## 1. PTS 評価に用いる破壊靱性遷移曲線に関する技術評価案

### 1. 1 第1回会合において説明を依頼した事項について

図1-2 国内PWRプラントの32EFPY時点の破壊靱性遷移曲線の遷移温度  $T_{70}$  の比較[2] ※ 資料2-2より抜粋

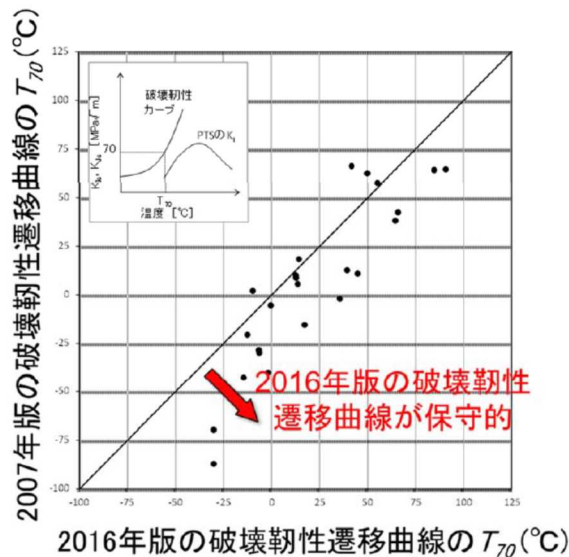
- 5プラントについては非保守的な評価となっており、大部分が保守的であることをもって妥当と判断するのは難しいのではないか。

図 3.2-24  $\Delta T_{KIC}$ 、 $\Delta T_{KId}$ 、と  $\Delta vT_{r30}$  の関係

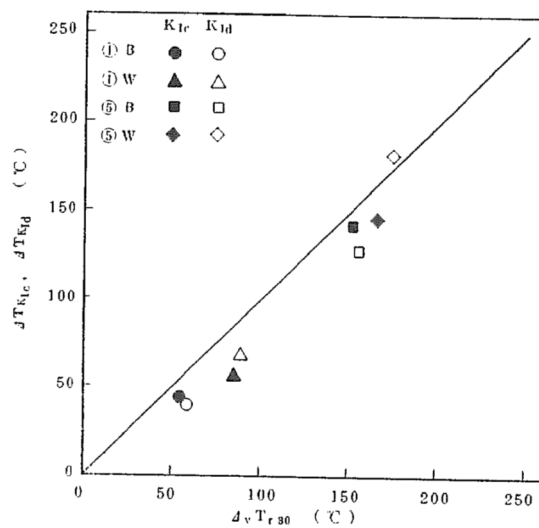
- 米国 NRC による検証としている文献については、NRC の規制文書ではなく、マスターカーブ法の適用の可否については、検討が必要ではないか。
- なお、2016 年版の式は、シャルピーから得られた指標とコンパクトテンション型破壊靱性試験 (CT 試験) から得られた指標を足し合わせているが、シャルピーから得られた指標と CT 試験から得られた指標の中性子照射による変化量を同等と考えてよいかについては、国による研究<sup>10</sup>において検証されている (次図参照)。

図 3-2 照射後破壊靱性データ(圧延材、鍛鋼品、溶接金属)のワイブルプロット

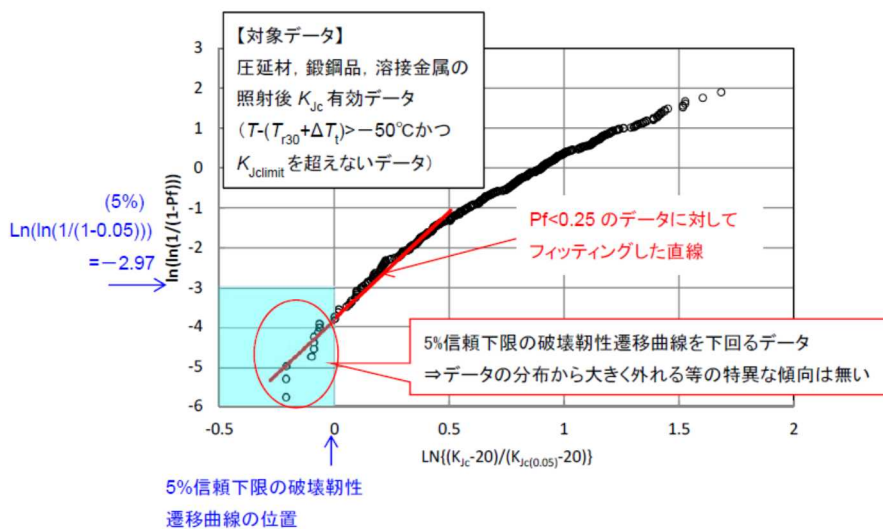
- 資料 2-2 の図 3-2 は、データがワイブル分布に従うことを前提に、破壊靱性値と累積確率の指数を示したものである。母集団がワイブル分布に従う場合データは直線状に分布するが、図 3-2 は、なだらかに上に凸の形状をしている。これは、ワイブル分布の位置パラメータ等に補正されるべき値が存在することを示唆しているのではないかと（参考参照）。
- 日本電気協会は、ワイブルプロットの直線性ではなく、 $Pf < 0.25$  のデータに対

する直線近似に対して、特異な傾向はないとしているが、Pf<0.25 のデータに対する直線近似ではなく、ワイブルプロットの直線性で評価するのではないか。

図 5-1 PWR プラント監視試験片の破壊靱性データ[19]と(8)式及び(10)式による破壊靱性遷移曲線の比較

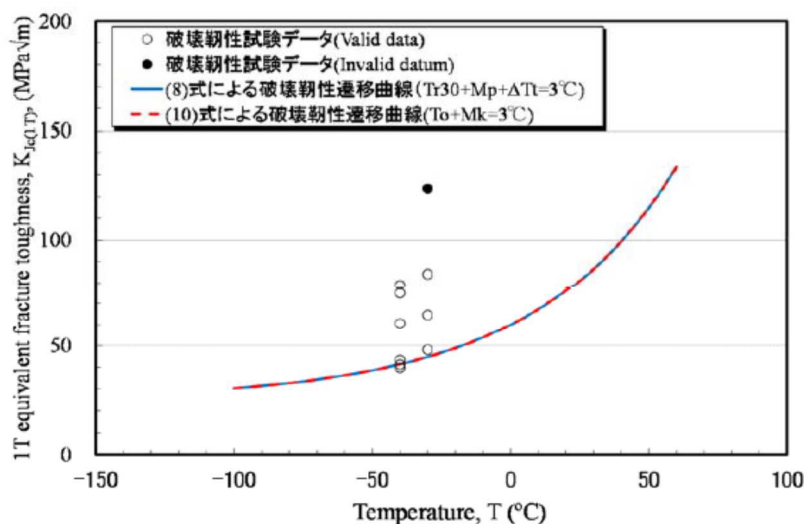
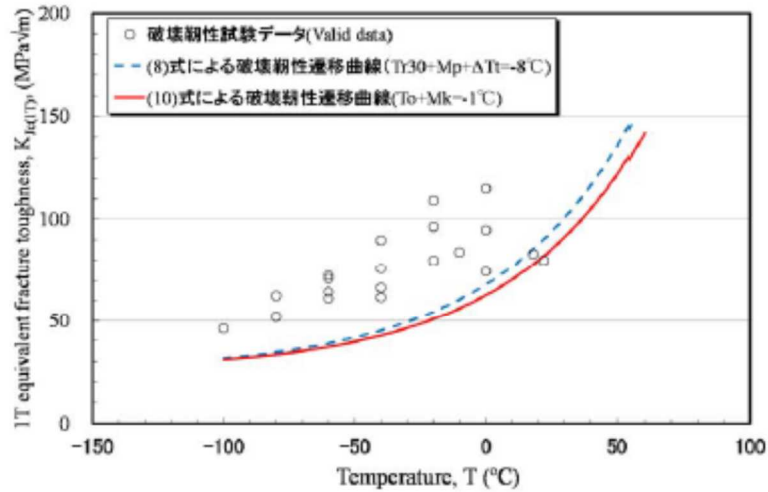
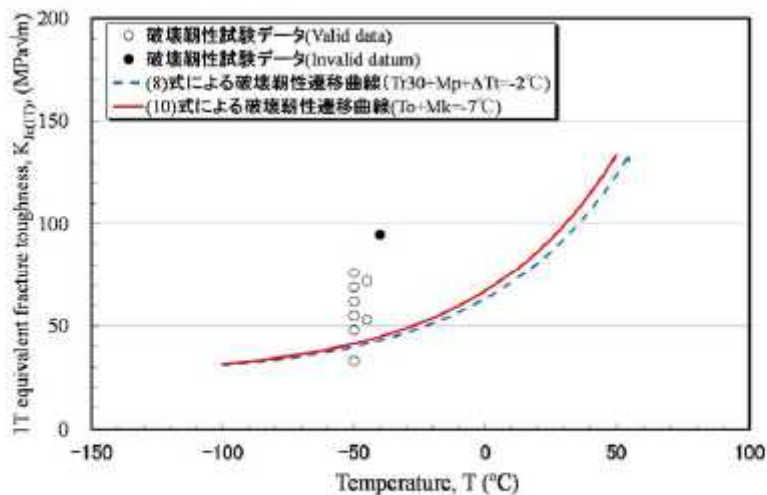
- 実用炉照射の鍛鋼品 2 鋼材と試験炉照射の圧延材 1 鋼材のデータでは、代表性があるかを判断できない。 $T_{r30}$  を用いた (8) 式はこれまでの監視試験の破壊靱性データを用いて温度裕度  $\Delta T_t$  を設定しているが、 $T_0$  を用いた (10) 式では  $T_0$  を直接評価することから、鋼種ごとの温度裕度は設定していない。どちらがよいかという判定はできないことから、いずれの式を用いても同等の結果になることを確認することになるのではないかと。
- $T_0$  を用いた (10) 式では  $T_0$  を未照射材で取得したのものに対しても  $\Delta RT_{NDT}$  計算値 (d) を与えることで評価時期の破壊靱性曲線を設定できることになる。未照射材で

取得した  $T_0$  を用いて評価時期の破壊靱性曲線を設定できる場合、(8) 式の  $\Delta T_t$  のような補正方法を考える必要はないのか。
